Bijlage 11 Nota inspraak en vooroverleg Voorontwerp-  
inpassingsplan 'Reconstructie N598 De Hut-De Plank'

# Nota van vooroverleg Voorontwerp-inpassingsplan 'Reconstructie N598 De Hut – De Plank'

# Nota van Inspraak Voorontwerp-inpassingsplan 'Reconstructie N598 De Hut – De Plank'

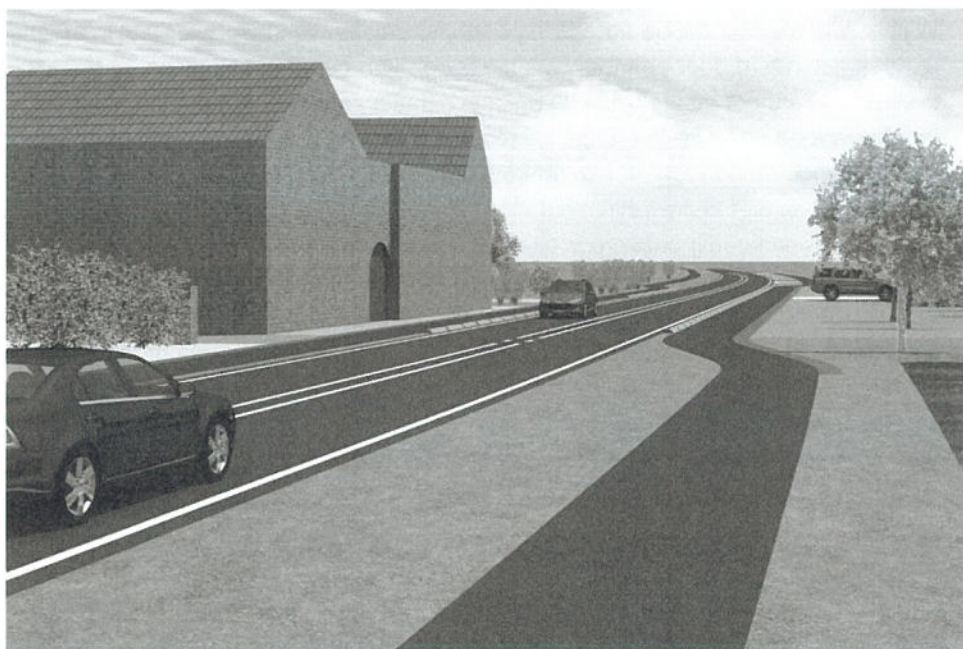
*De hoeve is op circa 1,5 meter van de weg gelegen (zie bijlage 2E). Tussen de hoeve en de weg is een trottoir gelegen van 4-6 tegels. De binnenplaats is bereikbaar via de aan de Planckweg gelegen poort. Deze poort is zodanig in de gevel van de monumentale hoeve gesitueerd dat deze geen mogelijkheid biedt om overzicht te krijgen op de verkeersbewegingen op het geplande fietspad.*

*De hoeve komt uitgestulpt in het wegtracé te liggen. Naar mening van inspreker is dit niet alleen vanuit esthetisch oogpunt onaanvaardbaar, maar ook vanuit het oogpunt van leefbaarheid en woonbeleving van haar bewoners.*

De verkeerssituatie ter plaatse van de poort na aanleg van het fietspad wijzigt in principe niet. Dat wil zeggen daar waar nu fietsers de poort naar de binnenplaats passeren doen zij dit in de toekomstige situatie met (aanliggend) fietspad ook met dien verstande dat fietsers op een breed, door opsluitbanden met de rijbaan gescheiden fietspad, iets verder van de gevel zullen rijden dan in de huidige situatie waar de fietsers op de rijbaan zitten.

De strook van ca. 4-6 tegels blijft gehandhaafd.

In de huidige situatie rijden (brom)fietsers over de rijbaan op een afstand van ca. 1,5 m van de gevel en dus ook langs de poort en langs de in- en uitrit op de hoek van de gevel.

In de nieuwe situatie rijden de (brom)fietsers op een afstand van ca. 2,0 m tot 2,5 m van de gevel maar dan op een fietspad gescheiden met bandjes ten opzichte van de rijbaan en niet op de rijbaan.

Naar onze mening wordt de situatie er beter en veiliger op, zie ook onderstaande 3D-impressie.

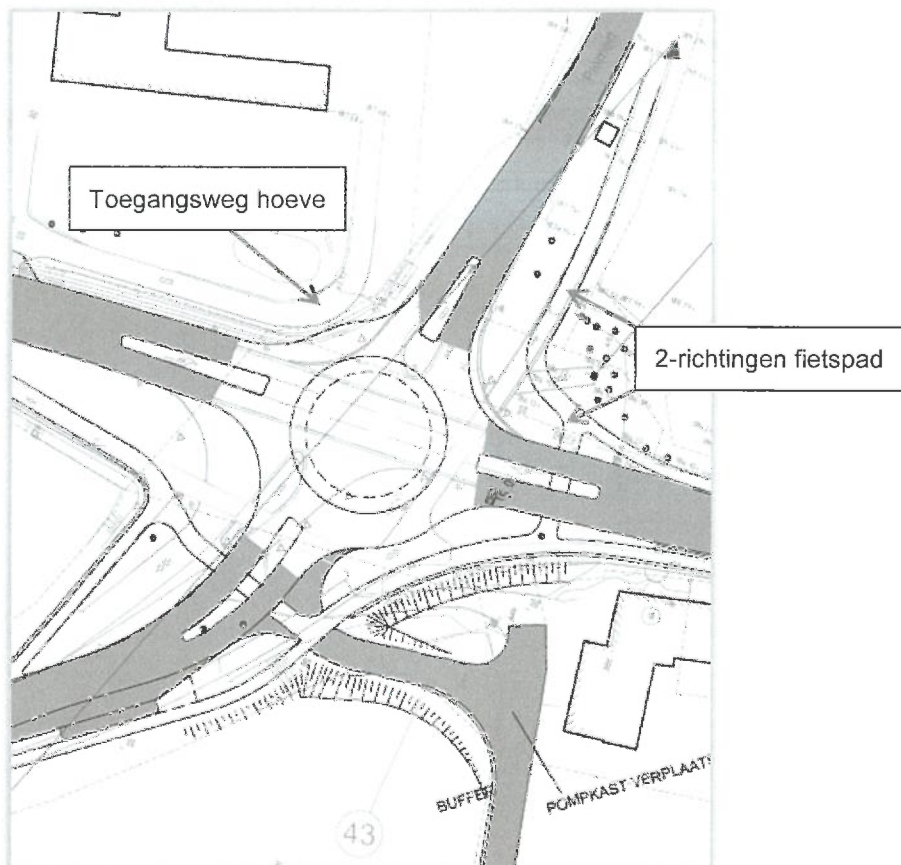
*Geplande rotonde Hoogcruts: voor fietsers is het, komende vanuit Slenaken richting Noorbeek, gewenst dat men aan de rechterkant kan blijven fietsen en dan de N598 over kan steken.*

In het ontwerp is er voor gekozen om het fietspad aan te sluiten op het bestaande dubbelzijdige fietspad aan de oostzijde van de rotonde (zijweg Hoogcruts). Uiteraard wordt bij de technische uitwerking de oversteek op de rotonde verkeersveilig uitgevoerd.

Het aanleggen, zoals door inspreker voorgesteld, van een fietspad aan de rechterzijde van de Piemert zou een behoorlijke ingreep betekenen op het aangrenzende perceel. Nu ligt de toegangsweg naar de hoeve dicht langs de N598. Het fietspad aan de rechterzijde van de Piemert richting rotonde leggen betekent het verleggen van deze toegangsweg en een behoorlijke herinrichting van het terrein aan de voorzijde van de hoeve.

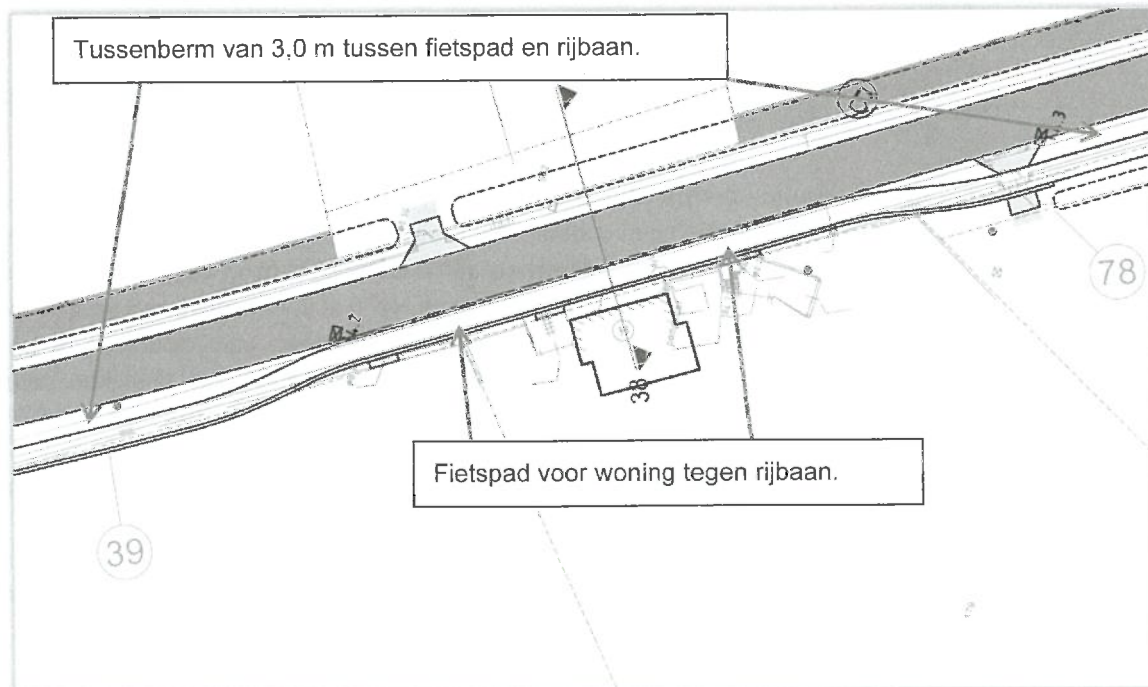
*Voor fietsers is de bocht van Margraten richting het dubbelzijdig fietspad van de N598 onoverzichtelijk. Verzocht wordt de overzichtelijkheid te verbeteren.*

Ter hoogte van de aansluiting van de N598 met de N278 wordt de bocht behoorlijk ruimer gemaakt, hetgeen de overzichtelijkheid ten goede komt en daarmee de veiligheid aanzienlijk verbeterd. Gemaakte opmerking is reeds verwerkt in het uitvoeringsontwerp, het voorliggend inpassingsplan behoeft op dit punt geen aanpassing.
